**ACTA DE RESPUESTA  
LICITACIÓN SELECTIVA No. BCN-10-43-20  
“MANTENIMIENTO DE TECHO EDIFICIO DEL COMEDOR”**

En la ciudad de Managua a las tres de la tarde del día 24 de julio del 2020, reunidos en la Sala de Conferencias de la Gerencia de Adquisiciones del Banco Central de Nicaragua, nos encontramos la Cra. Arlen Lissette Pérez Vargas – Gerente de Adquisiciones y Cro. William Antonio Rodríguez Moreno – delegado del área organizativa. El objeto de la presente sesión es proceder a dar respuestas a consultas realizadas a través de correo electrónico de fecha 21 y 22 de julio del corriente año, correspondiente al Pliego de Bases y Condiciones de la Licitación Selectiva No. BCN-10-43-20 “Mantenimiento de techo edificio del comedor”.

**Respuesta a pregunta No. 6:**

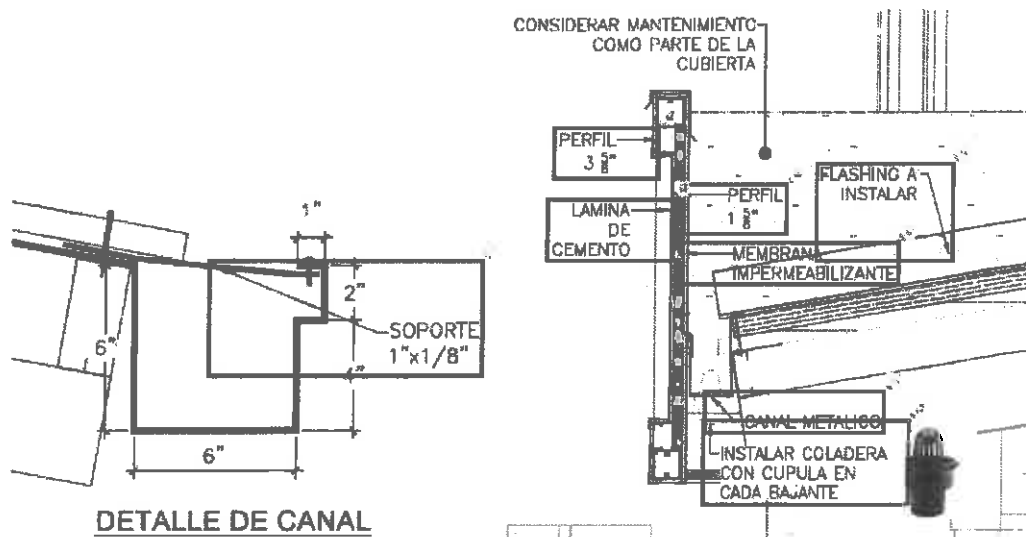
**Pregunta No. 6**

En la página 45 de las Especificaciones técnicas, en la Actividad de Impermeabilización de Losa de Concreto, Punto IV. Ejecución, párrafo segundo. Dice: En este edificio se deberá levantar las bases de todas las unidades de climatización y la bandeja y soporte de cableado, para permitir colocar el Manto Asfáltico de forma continua.

En los 75 M2 de área de Losa a Impermeabilizar existen condensadores de gran capacidad, sistemas de ductos, tuberías, cables, paneles, etc. Los cuales según las especificaciones técnicas deberá remover el Contratista para colocar de forma correcta el Manto Asfáltico y la nivelación de la Losa con concreto. Mover estos equipos por cuenta del Contratista se traduce en un costo alto por cualquier imprevisto. ¿Para efecto de ajustar costos habrá posibilidad que personal del BCN realice el movimiento de estos equipos condensadores, ductos, tuberías, cables, paneles y demás aparatos ubicados en la Losa a Impermeabilizar en coordinación con el Contratista?

- Los trabajos previos (antes, durante y después) de descapote, preparación y nivelación de losa van por cuenta del Contratista. Así mismo, la suspensión, remoción o desactivación de equipos de climatización, tuberías, bandejas, rieles trup y cualquier obstáculo que impida la correcta instalación continua del manto impermeabilizante nuevo. Una vez, instalado correctamente el manto asfáltico nuevo, deberá reinstalarse los equipos, tuberías y canalizaciones en el mismo lugar.
- Incluye: 3 módulos VRF, 2 Condensadoras, 1 Panel Eléctrico, 1 Cuchilla nema, 1 Ducto, 1 Transformador Seco y general tubería y rieles trup anclados en la losa.

**Respuesta a pregunta No.7:**

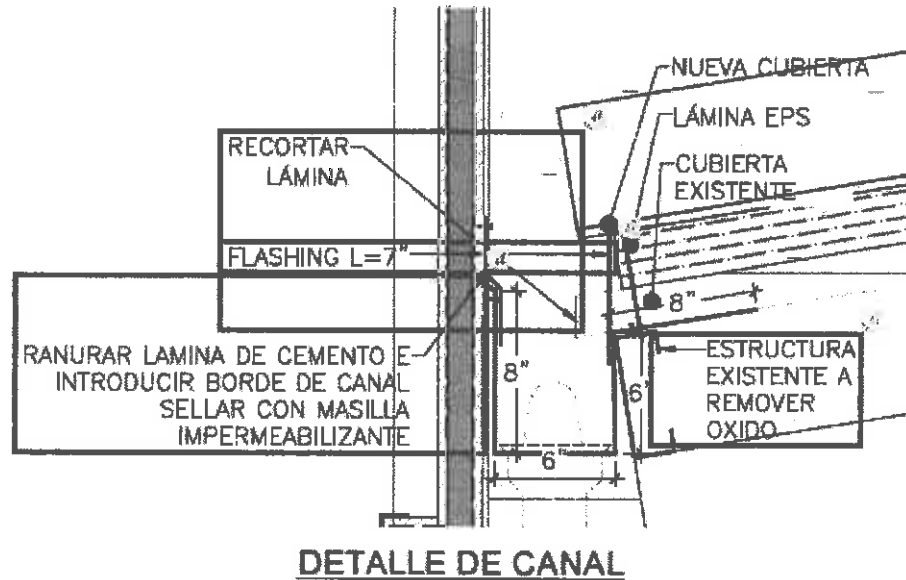
**Pregunta No. 7**

En las páginas 53 y 54 del PBC adjuntan dos planos los cuales están borrosos. Solicitamos nos puedan facilitar los planos más legibles ya que en uno de ellos están los detalles del Canal Pluvial solicitado.

- Los detalles ampliados del canal se adjuntan en estos sketches.
